Mission régionale d'autorité environnementale
BOURGOGNE - FRANCHE - COMTÉ

**Avis de la Mission Régionale d'Autorité environnementale
de Bourgogne-Franche-Comté
sur le projet de parc agrivoltaïque sur la commune de Grimault (89)**

N° 000145/AP

Figure 1: Localisation de la zone d'implantation potentielle du projet (ZIP) et aires d'étude (source : Étude d'impact, chapitre 3)

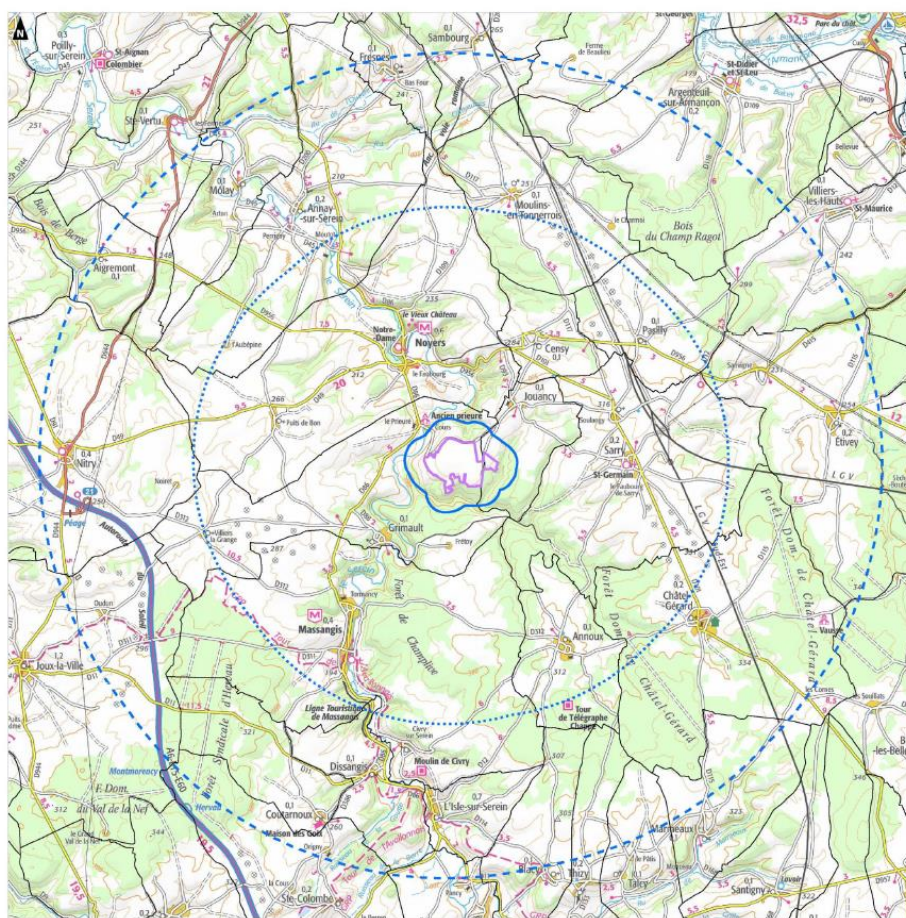
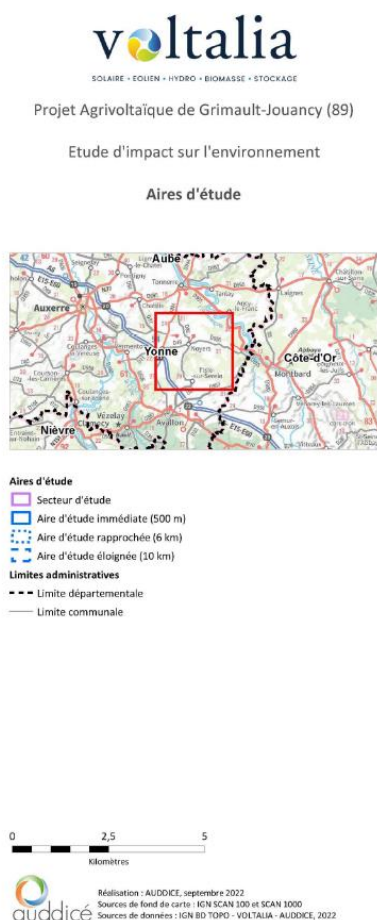
L'étude d'impact ne propose pas de sites alternatifs, à l'échelle communale ou intercommunale, à celui présenté⁶. L'objectif visé par l'étude est, par la production d'énergie, de maintenir une activité agricole.

La MRAe rappelle qu'il convient d'apporter la démonstration que les espaces prioritaires pour le développement, à savoir les toitures des bâtiments existants, les surfaces déjà imperméabilisées ou les friches, ne sont pas utilisables avant d'envisager le développement sur les espaces agricoles ou forestiers, conformément à la loi Climat et Résilience et aux objectifs fixés dans le Sraddet BFC. Le dossier ne comporte pas de démonstration probante de recherche de sites répondant aux espaces à privilégier prioritairement.

La MRAe recommande de présenter une analyse à une échelle au moins intercommunale de sites alternatifs urbanisés ou dégradés ou de friches en comparant leurs impacts, de façon à justifier le choix d'une solution de moindre impact environnemental, comme le prévoit le Code de l'environnement.
